**Respuesta Aclaratoria a Nota  
DRCH-AC-1354-05-2022**

**CENTRAL SOLAR LA INMACULADA 5 MW  
PROMOTOR:  
LA INMACULADA S. DE R.L.**

**EQUIPO CONSULTOR:  
GRUPO ALC CONSULTORES, S.A.**

**Figura 2.0 Vista de planta de paneles solares.**

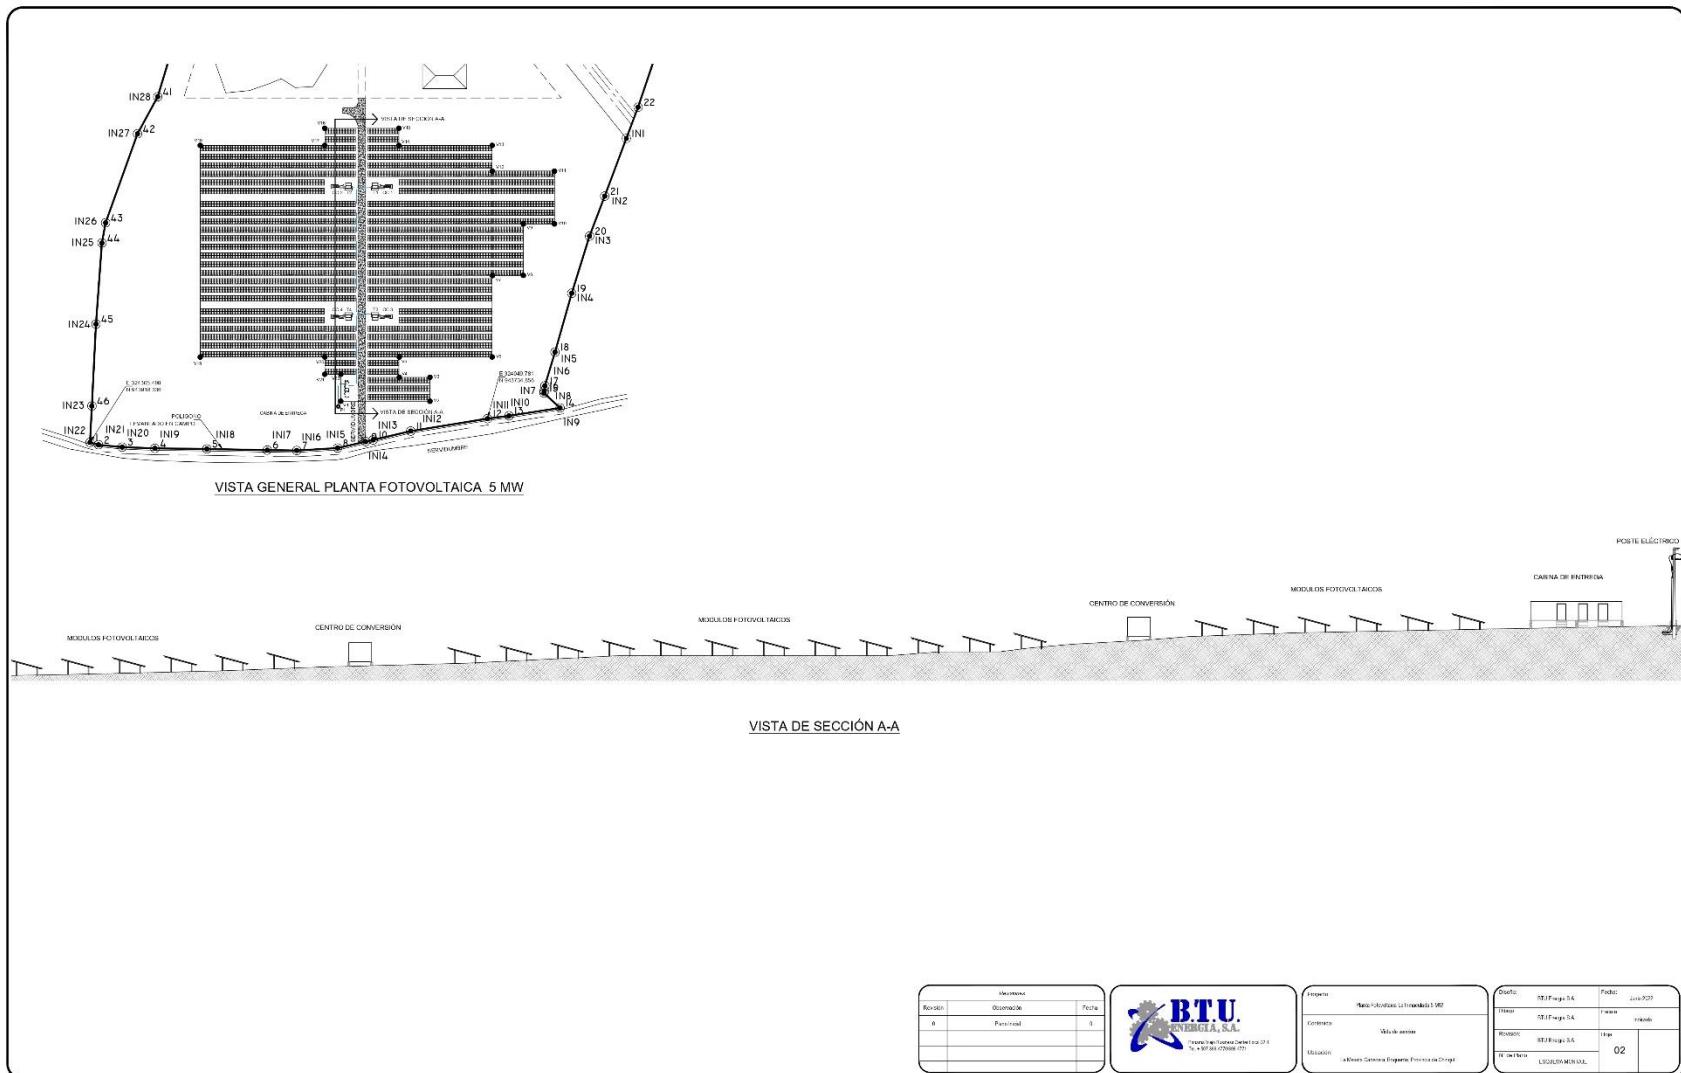
- a) Detallar los componentes que se pretenden desarrollar dentro del área de intervención propuesta para el proyecto y la cual es una superficie de 16 ha + 2,202 m<sup>2</sup> según lo indicado en el EsIA.
- b) Presentar las coordenadas de la ubicación exacta de cada una de las estructuras a desarrollar (sitio de acopio, patio de contenedores, campamentos, oficinas, entre otros)
- c) Presentar planos con el diseño de las estructuras a desarrollar de forma legible.

**Parque fotovoltaico.** Se instalará una planta fotovoltaica que contará con 11,520 módulos, ubicados sobre 240 estructuras de soporte, lo que equivale a 48 módulos por cada estructura de soporte. Estas estructuras tendrán medidas de 27.40 m \* 4.60 m. Los módulos fotovoltaicos serán monocristalinos de 530 W de montaje fijo en estructura, orientados hacia el sur. La planta tendrá una capacidad instalada de 5 MW nominales, conformada por 40 centros de conversión y 288 módulos por inversor. Cada inversor tendrá una capacidad de 1.25 MW con 12 inversores de cadena agrupados. Las coordenadas de esta estructura se presentan en la figura 1.0, mientras que los planos de diseño corresponden a la figura 2.0.

**Figura 4.0** Vista general de planta topográfica del área del Proyecto.

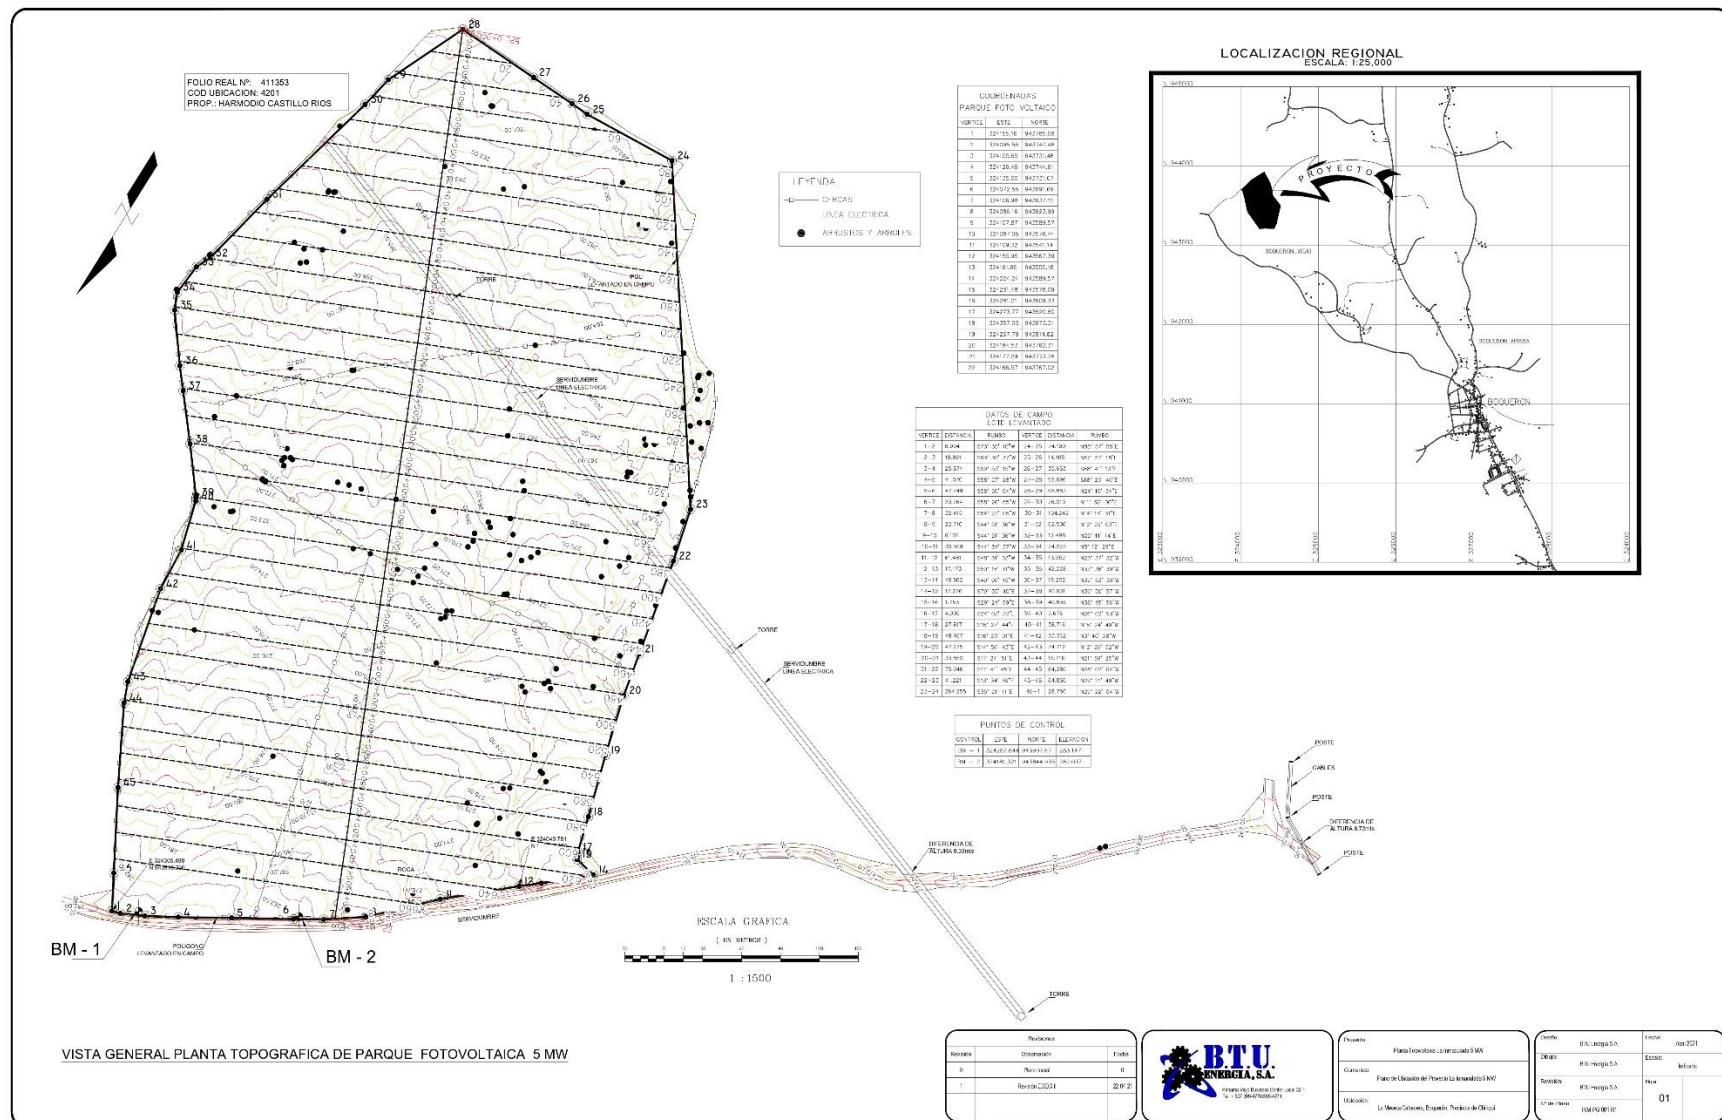
- a) Indicar el volumen de movimiento de tierra a utilizar.
- b) Presentar las áreas que serán intervenidas, producto de la nivelación y compactación del terreno
- c) Indicar el manejo del agua de escorrentía que se realizará dentro del proyecto y hacia donde serán evacuadas.

- b) Las áreas por intervenir se detallan en las 33 secciones transversales y el perfil por el eje.

**Figura 12. Vista general de planta de LTE, postes del 1-5.**

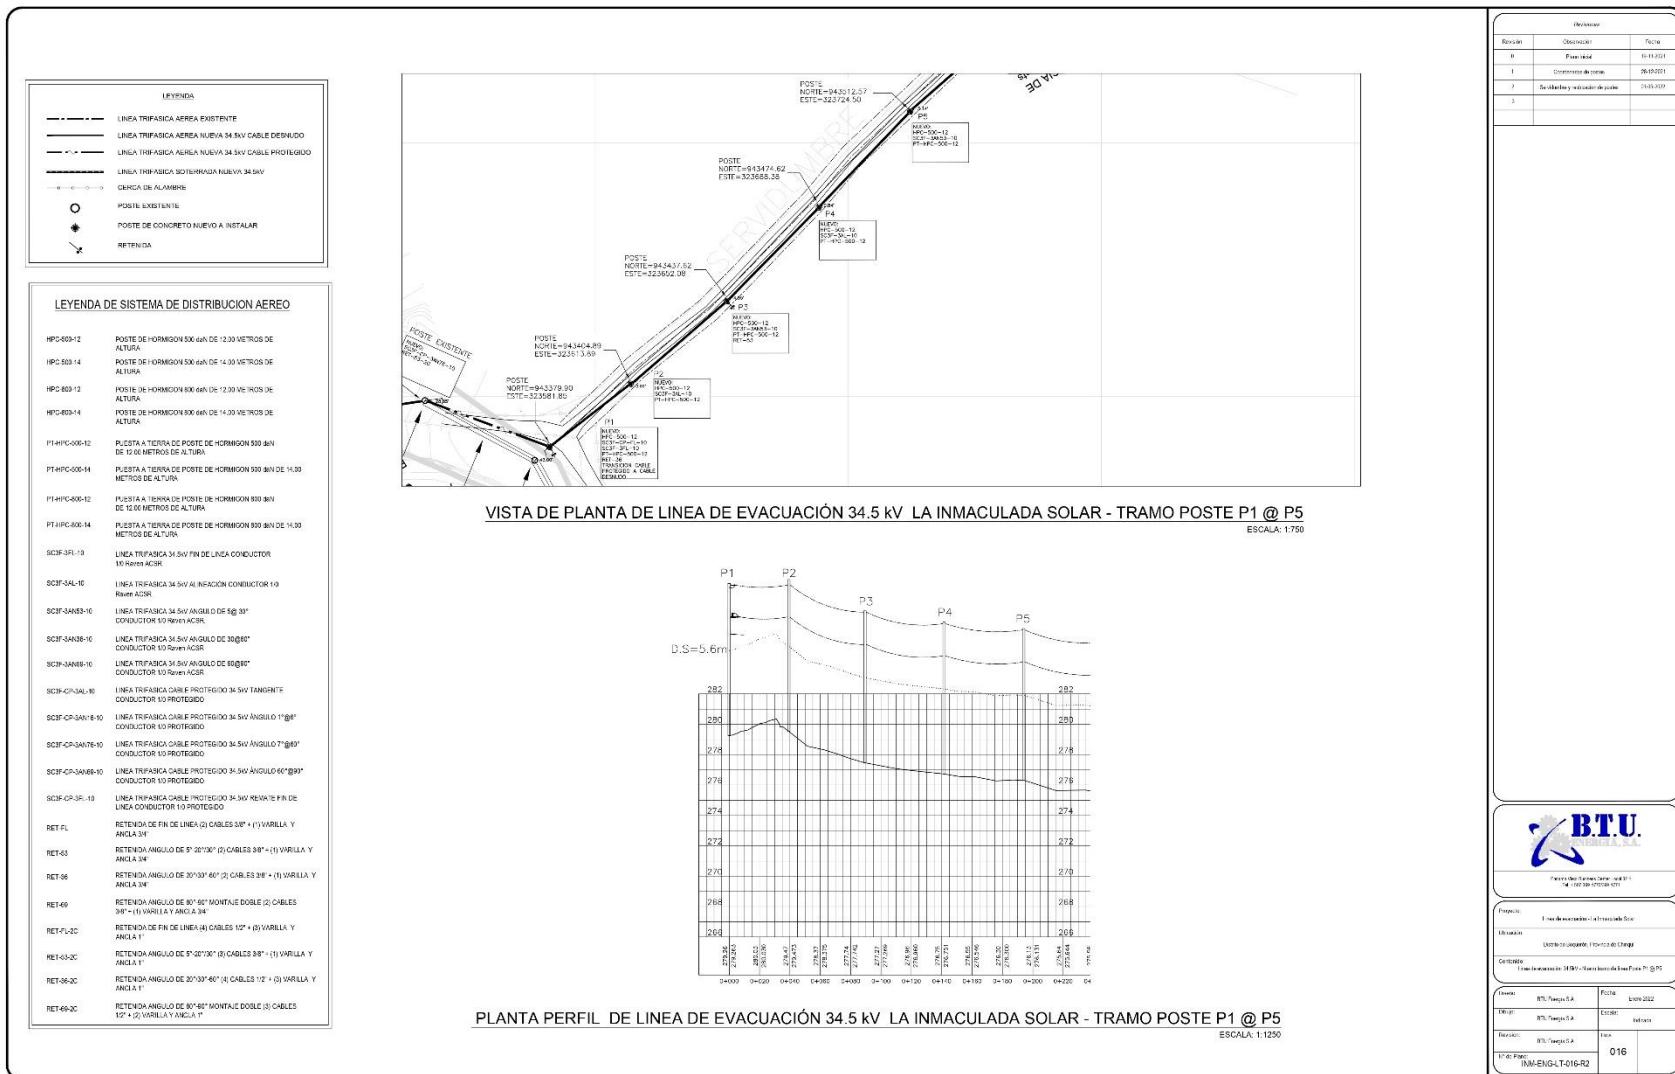
- a) Indicar la longitud de la LTE y donde será la interconexión.
- b) Presentar coordenadas del alineamiento de la LTE
- c) Indicar si la LTE será construida por servidumbre publica o por terrenos privados.  
De ser por terrenos privados, presentar los acuerdos o autorizaciones notariadas por los propietarios.

Los planos con las coordenadas del alineamiento de la LTE corresponden a las figuras 12, 13 y 14.

**Figura 15. Ruta a utilizar para el transporte de material.**

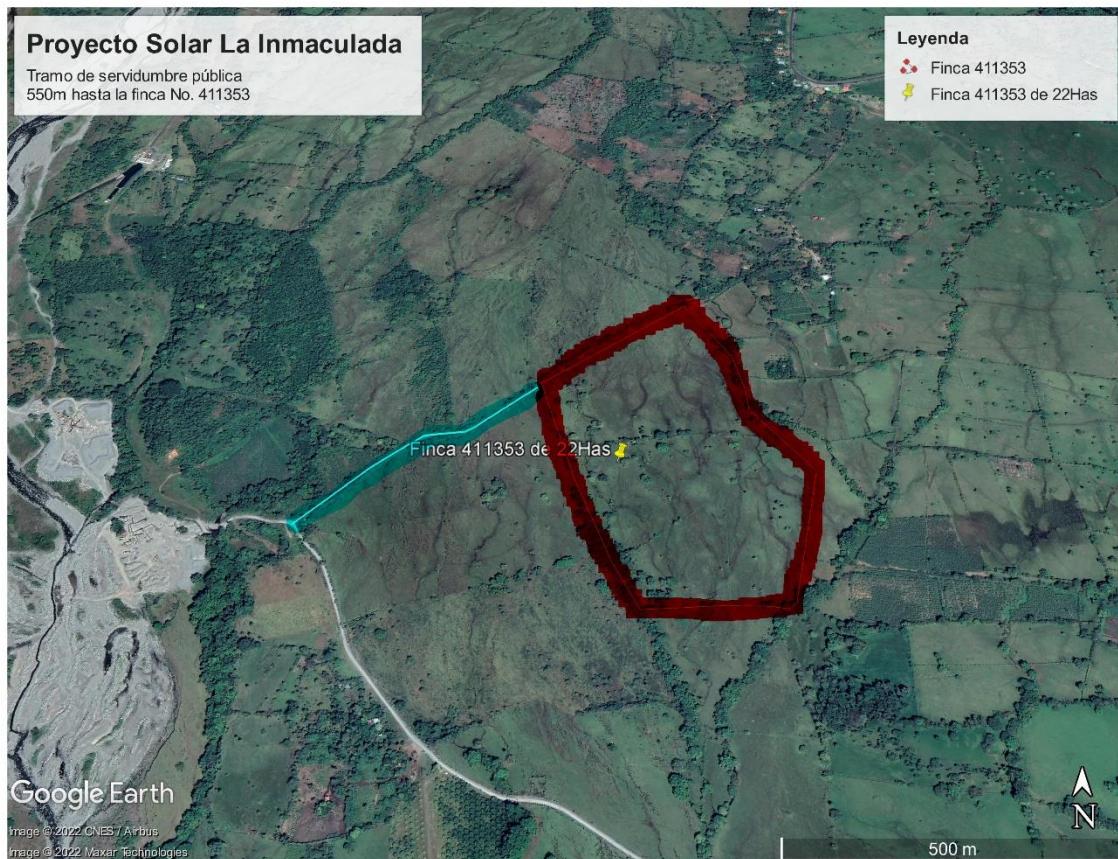
- a) Presentar información sobre la ruta a utilizar para el transporte de materiales.
- b) Indicar que trabajos se realizan sobre el camino existente frente al proyecto, tomando en cuenta que su rodadura es angosta. (de ser necesario la eliminación de las cercas vivas presentar inventario forestal de las mismas).

- a) La ruta a utilizar para el transporte de materiales es la actual carretera que conduce hacia La Meseta de Boquerón, específicamente en la intersección a la derecha, en dirección al Proyecto. Dicha vía consiste en una carretera de asfalto hasta la sección previa a la intersección indicada, desde ese punto pasa a ser un camino de terracería el cual da acceso directo con el polígono del Proyecto. La ruta para el transporte de materiales se presenta en la siguiente figura.
